**AVIS RELATIF À LA PROTECTION
CONTRE LES EVENTUELS EFFETS NOCIFS ET NUISANCES
PROVOQUÉS PAR LES RAYONNEMENTS NON IONISANTS
GÉNÉRÉS PAR DES ANTENNES ÉMETTRICES STATIONNAIRES**

Commune : ARLON - Exploitant : TELENET GROUP

Référence exploitant : LX6010B

Rapport n° 2346 / 2025

Figure 1 : Vue en plan des lieux de séjour et des points de contrôle

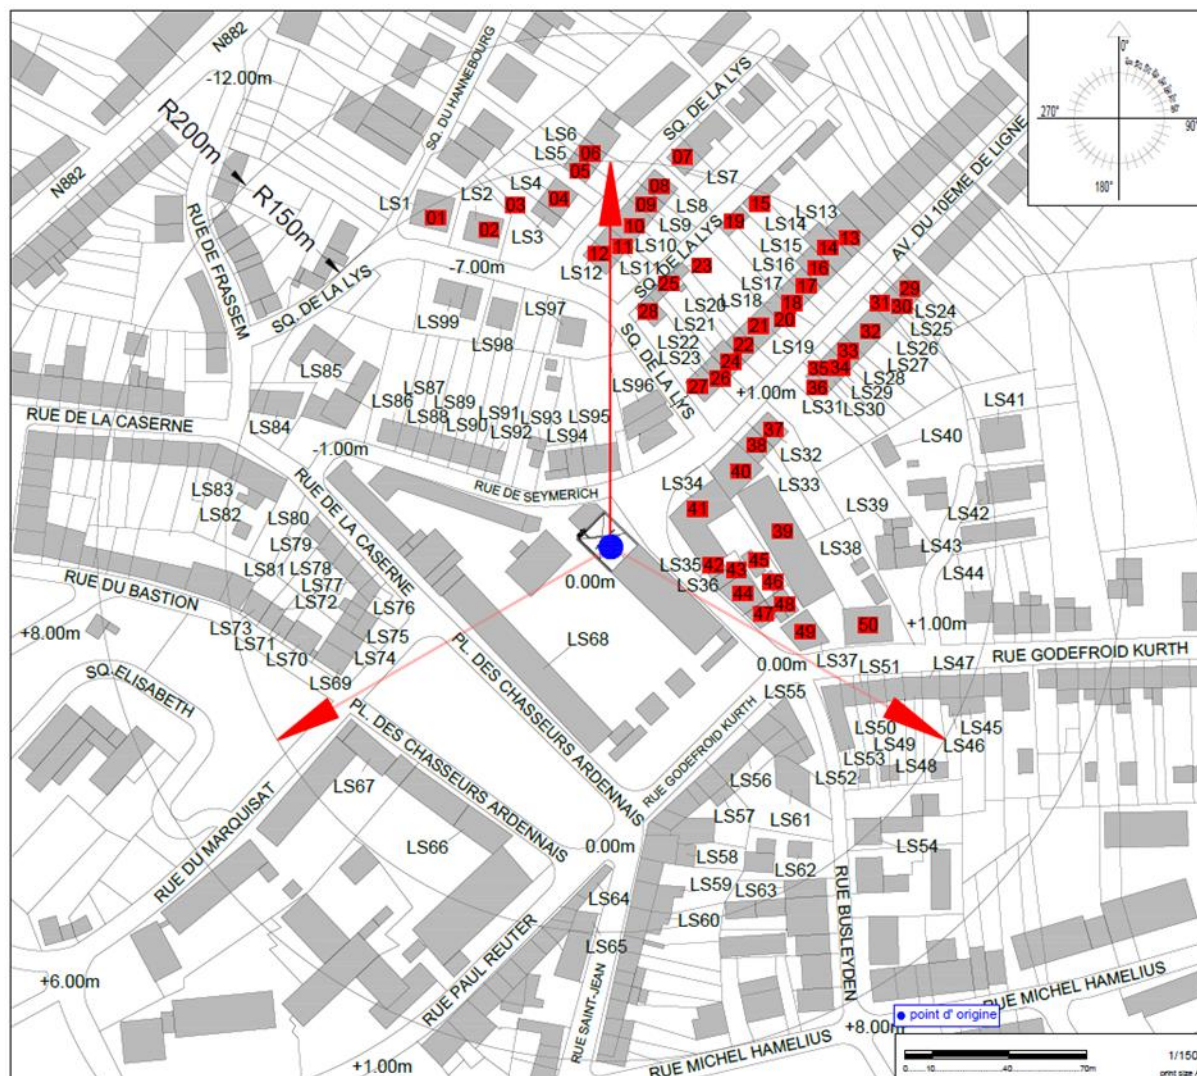
N° point de contrôle	LS	Atténuation (dB)	Indice d'exposition relatif à la limite par installation IE_i
47	LS37	3,0	0,846
112	LS68	3,0	0,797
113	LS68	3,0	0,726
43	LS36	3,0	0,632
110	LS68	3,0	0,579
49	LS37	3,0	0,551
78	LS55	3,0	0,478
39	LS33	3,0	0,467
79	LS55	3,0	0,430
42	LS35	3,0	0,421
44	LS36	3,0	0,407
74	LS52	3,0	0,405
50	LS38	3,0	0,392
81	LS56	3,0	0,376
109	LS68	3,0	0,375
40	LS33	3,0	0,371
73	LS51	3,0	0,367
121	LS68	3,0	0,363
122	LS69	3,0	0,358
80	LS55	3,0	0,354
76	LS53	3,0	0,350
71	LS50	3,0	0,350
51	LS38	3,0	0,327
70	LS49	3,0	0,312
94	LS61	3,0	0,299
107	LS68	3,0	0,293
69	LS48	3,0	0,288
52	LS38	3,0	0,287
53	LS39	3,0	0,279
82	LS57	3,0	0,267
68	LS47	3,0	0,258
48	LS37	3,0	0,257
108	LS68	3,0	0,248
120	LS68	3,0	0,248
54	LS39	3,0	0,245

En ce qui concerne les antennes de l'installation mentionnées dans le tableau 1, la distance maximale à laquelle la limite pourrait être atteinte, à l'extérieur, est égale à 100,3 m. S'il n'y a pas de LS à une distance inférieure, les antennes respectent forcément la limite d'immission.

Dans le cas des LS situés à l'intérieur des bâtiments, une atténuation d'obstacle est prise en compte et il en résulte que la distance maximale à laquelle la limite pourrait être atteinte se réduit à 71,2 m.

Les résultats de l'évaluation décrite au paragraphe 4 indiquent que les antennes émettrices stationnaires de l'installation faisant l'objet du présent avis ne produisent pas, dans un lieu de séjour, un rayonnement électromagnétique maximum supérieur aux limites fixées à l'article 4 du décret.

Figure 2 : Vue en plan des installations d'antennes dans un rayon de 300 mètres autour de l'installation faisant l'objet de la demande d'avis

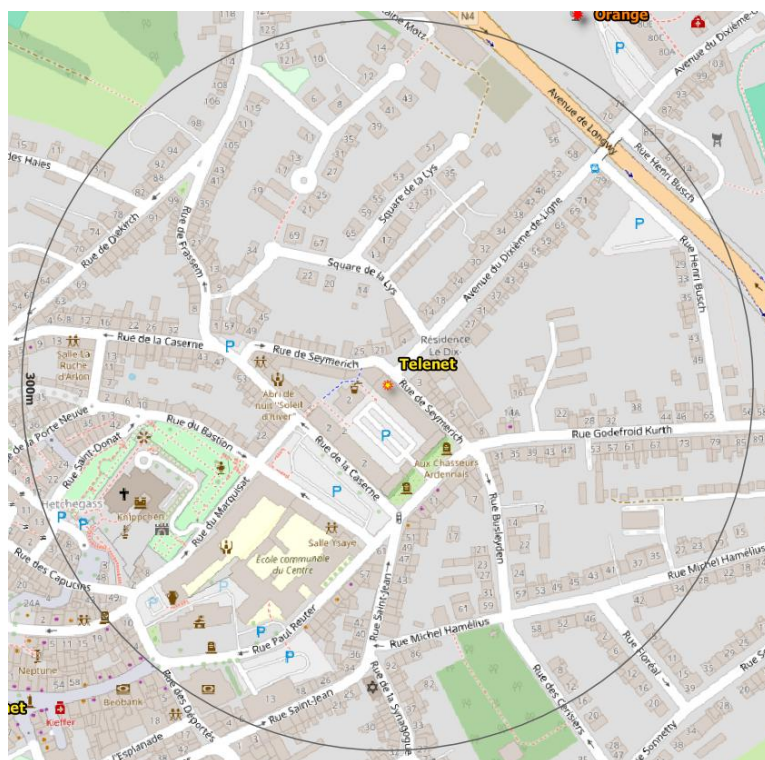
- a) il y a au plus 4 installations d'antennes émettrices stationnaires présentes dans la zone d'évaluation de 300 mètres de rayon représentée dans la figure 2, y inclus l'installation référencée dans le paragraphe 2 : la limite cumulative définie à l'article 4, §2 du décret est nécessairement respectée dans les lieux de séjour à l'intérieur de la zone d'évaluation de 300 mètres de rayon ;

- b) il y a exactement 5 installations d'antennes émettrices stationnaires présentes dans la zone d'évaluation de 300 mètres de rayon représentée dans la figure 2, y inclus l'installation référencée dans le paragraphe 2 et il existe, pour 3 ou 4 de ces installations, un avis attestant le respect de la limite abrogée de 3 V/m : la limite cumulative définie à l'article 4, §2 du décret est nécessairement respectée dans les lieux de séjour à l'intérieur de la zone d'évaluation de 300 mètres de rayon ;

- c) dans tous les autres cas, il a été vérifié que la limite cumulative définie à l'article 4, §2 du décret n'est pas dépassée dans les lieux de séjour sur base du nombre d'installations localisées dans la zone d'évaluation de 300 mètres de rayon représentée dans la figure 2, de leur localisation ainsi que des données inscrites dans la figure 1 et au paragraphe 4 du présent avis et dans les avis attestant le respect de la limite par installation ou de la limite abrogée de 3 V/m relatifs aux autres installations reprises dans la figure 2.

Compte tenu des considérations ci-dessus, il apparaît que l'intensité du rayonnement électromagnétique généré, dans les lieux de séjour situés dans un rayon de 300 mètres autour de l'installation référencée dans le paragraphe 2, par l'ensemble des antennes émettrices stationnaires de l'ensemble des exploitants du même site d'antennes émettrices stationnaires respecte la limite fixée à l'article 4, § 2 du décret.
